N/Réf. : **IXL40026_700_PU**
Gest: **AH**
Réf. NOVA : **09/PFD/1845364**
Corr: **M. De Backer**

IXELLES. Avenue de la Couronne (231 – 471 et 410 – 590) / rues Général Thys (2 – 8) / de l'Eté (215 – 220) / César Franck
(= périmètre d'intervention partiellement compris dans la zone de protection du cimetière d'Ixelles, classé comme monument et comme site)
PERMIS D'URBANISME : réaménager de façade à façade l'avenue de la Couronne, entre le boulevard Général Jacques et le cimetière d'Ixelles.

Avis de la CRMS

Organisation-type projetée sur l'avenue de la Couronne (image jointe à la demande)

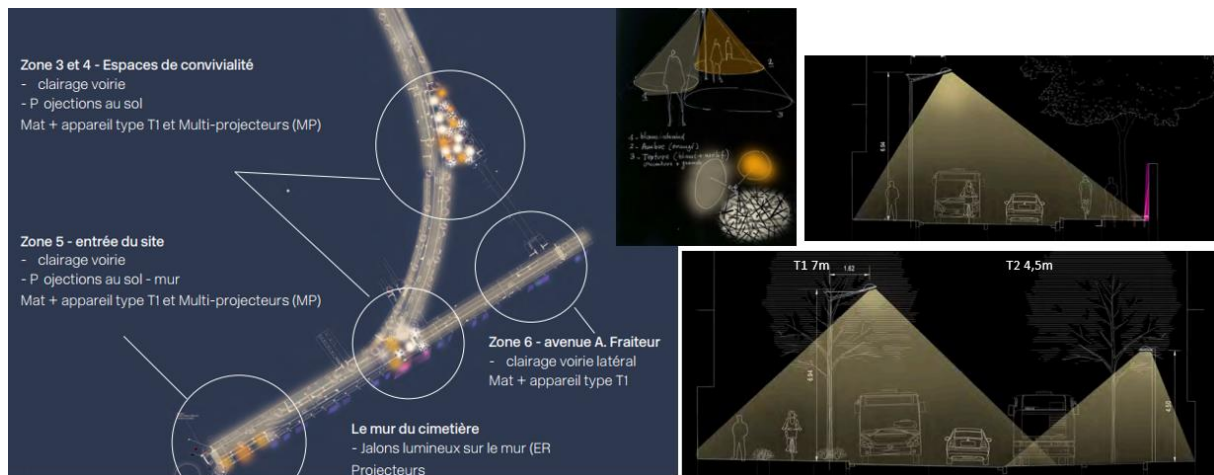
La CRMS encourage la rénovation et l'embellissement l'espace public de l'avenue de la Couronne, mais regrette que la proposition de réaménagement complet de la voirie semble essentiellement dictée par les aspects de circulation et de fonction et non par les qualités paysagères du tracé (nb : les photomontages où tout le bâti est présenté en blanc rend une mauvaise perception de la situation réelle et biaise l'analyse). **La Commission recommande de simplifier et d'adapter certains des aménagements pour préserver la continuité urbanistique sur l'ensemble de l'avenue de la Couronne et de revoir certains aménagement pour un plus grand respect du patrimoine classé du cimetière et de sa zone de protection.**

- la géométrie variable des bandes de circulation (opter pour plus de continuité des formes urbaines);
- la diversification des matériaux (éviter les bandes de circulation de couleur différentes, ne pas interrompre le revêtement des trottoirs à hauteur des entrées carrossables) ;
- l'organisation asymétrique des voiries (planter les arbres à des distances égales des façades de part et d'autre alors qu'ils sont prévus à 5,40 m de la façade d'un côté et 3,20 m de l'autre côté) ;
- l'éclairage public asymétrique (créer des tracés lumineux continus à l'échelle de l'avenue sur l'ensemble de la séquence visuelle : selon le projet les luminaires de 7 m seraient placés à 5,40 m des façades d'un côté et de 4 m à 1,95 m de distance de l'autre côté).

Principes d'éclairage appliqués dans la zone de protection du cimetière (documents joints à la demande)

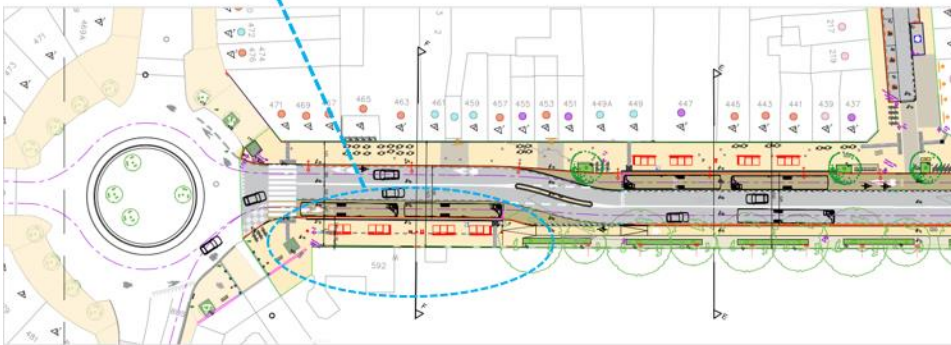
- **renoncer à une mise en lumière du mur du cimetière**, tant sur les parties classées que non classées. La projection d'une lumière rasante violette (ludique) n'offre aucune plus-value, ni au mur classé qui a déjà fait l'objet d'une installation artistique, ni à l'espace public, peu fréquenté à cet endroit, outre le fait que les luminaires et leur câblage risquent de perturber la zone racinaire des arbres qui existent à cet endroit (voir ci-après).

Pavillons d'entrée du cimetière d'Ixelles (© Bruciel) et plan d'aménagement de cette zone joint à la demande

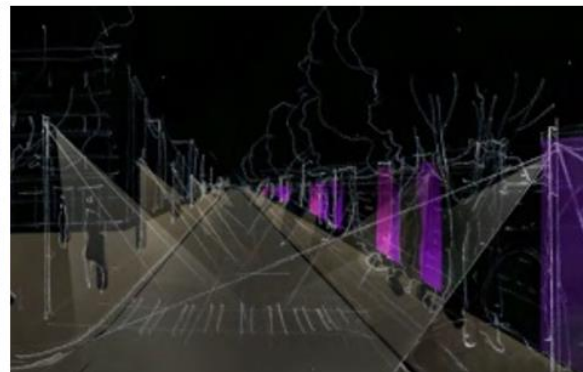
- **désencombrer l'espace public à hauteur des pavillons d'entrée classés** et en éloigner les équipements projetés (4 abribus, signalétique, automates, revêtement particulier, etc.), dont la présence serait incompatible avec l'intérêt architectural du pavillon, construction néoclassique très qualitative datant de la création du cimetière en 1877 ;

Aménagement longeant le mur du cimetière (documents joints à la demande)

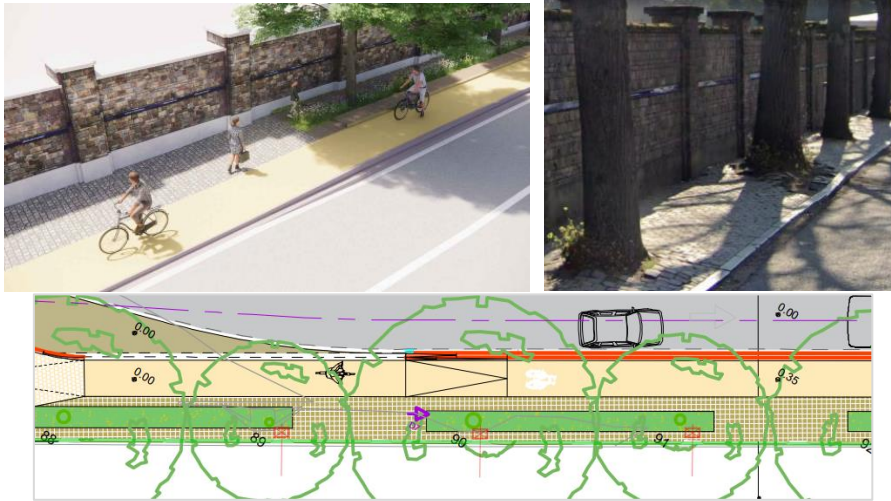
- **revoir l'aménagement au pied de l'alignement de tilleuls qui longe le mur du cimetière et qui participe à la composition urbaine.** L'étroitesse du trottoir à hauteur des arbres le rend difficilement praticable. Il implique en outre le recours à des dispositifs qui risquent d'abimer les racines des arbres (fondations des caillebotis, piste cyclable rehaussée avec double bordure sous la couronne des arbres, structure réservoir). La CRMS recommande de revoir résolument l'organisation de ce tronçon de rue : la déminéralisation de la zone plantée ne peut avoir un effet positif que si l'on délocalise certaines des fonctions trop densément concentrées sous la couronne des arbres dans le projet. Enfin, cette zone devra faire l'objet d'un soin particulier pour éviter toute atteinte aux arbres en phase d'exécution (préciser les aspects de mise en œuvre, protection adéquate des troncs et des zones racinaires).
